## **INFORME N° 00125-2025-SENACE-PE/DEIN-UT**

**ASUNTO :** Se recomienda otorgar conformidad a la solicitud de evaluación del *"Informe Técnico Sustentatorio (ITS) para la obra Accesorio Puente Querpón Km 131+330 al Km 132+330 del Proyecto Corredor Vial Amazonas Norte, Tramo N°5: Piura – Olmos"*, presentada por Concesionaria IIRSA Norte S.A.

**FECHA :** San Isidro, 26 de marzo de 2025

Figura N° 2: Defensa Ribereña - Geometría de enrocada sección transversal

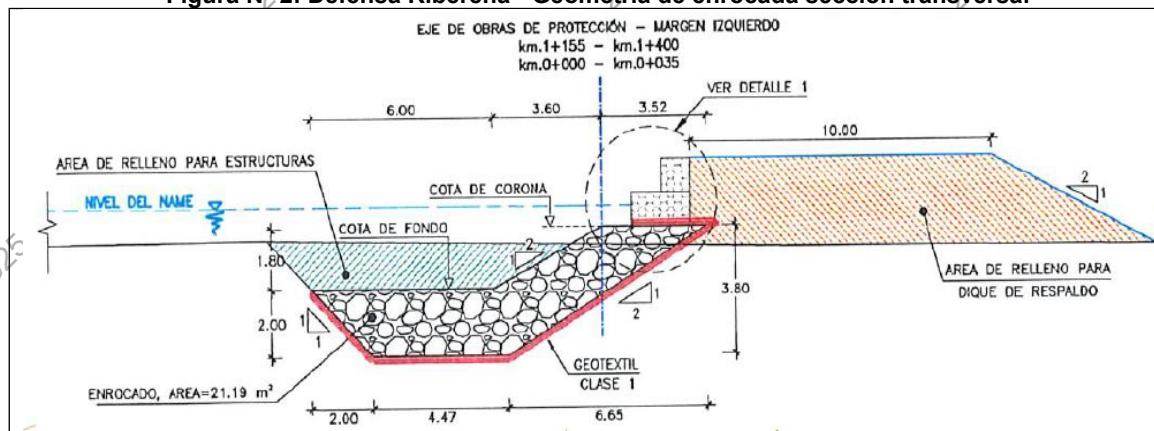
- El titular del proyecto incluye en el *numeral 3.3.1.1. Tabla 3-2* los vértices de ubicación del puente, en la *Tabla 3-4* los vértices de la defensa ribereña, margen derecha e izquierda, en la *Tabla 3-5* los vértices de los accesos al puente, conforme a los Planos del *Anexo 4*.

Figura N° 5: Trabajos de Descolmatación

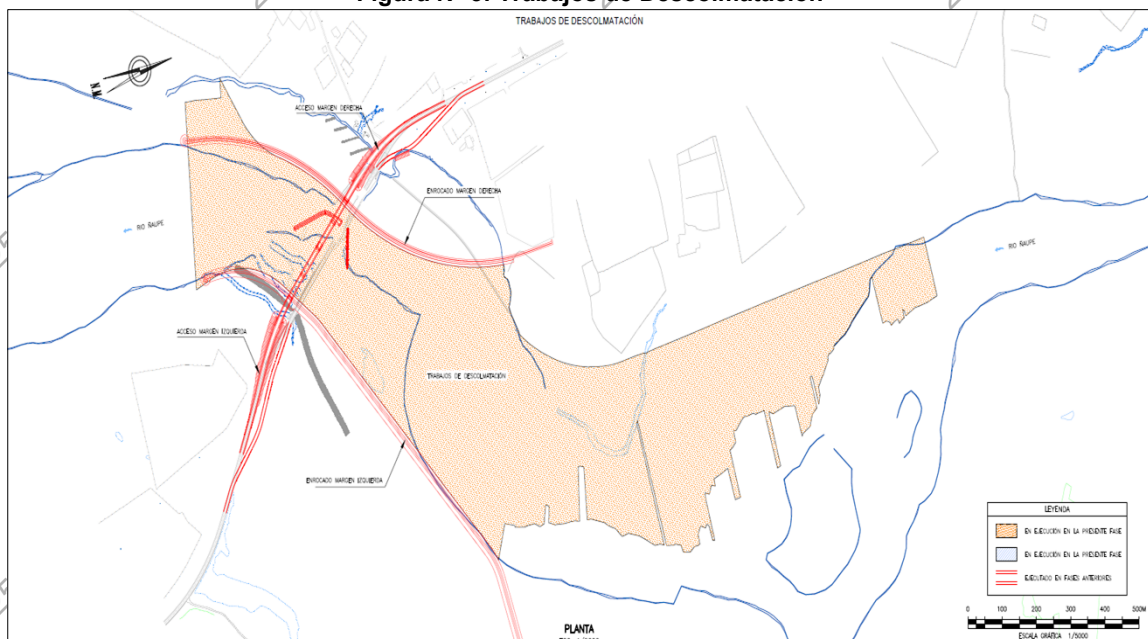
Indican que, los trabajos de descolmatación no se realizarán por debajo del thalweg, debiendo mantener la caja hidráulica y protección de ambos márgenes del río. El volumen de extracción de los sólidos se estima en 482 606.60 m<sup>3</sup>. Dichos sólidos serán depositados en la parte posterior de la defensa ribereña, como parte de la protección, puesto que, se estima que su composición será principalmente canto rodado, arena y sedimentos.

- Respecto a la actividad de “*Descolmatación del río*” se describe en el *numeral 3.3.2.3 Etapa 03: Cierre de Obra* las actividades que implicará la remoción de los sedimentos depositados en el cuerpo de agua permitiendo la recuperación de su capacidad hidráulica. Asimismo, en la etapa de cierre de construcción se evalúa la alteración de la calidad del agua superficial por incremento de material particulado y la alteración de flujo de agua superficial debido a la descolmatación del río; sin embargo en la *Tabla 3-210* del Plan de manejo ambiental (*numeral 3.11.3*) **no se identifican medidas de minimización** para la protección del cuerpo de agua durante las actividades de descolmatación, tal como se menciona en el Informe de levantamiento de observaciones.
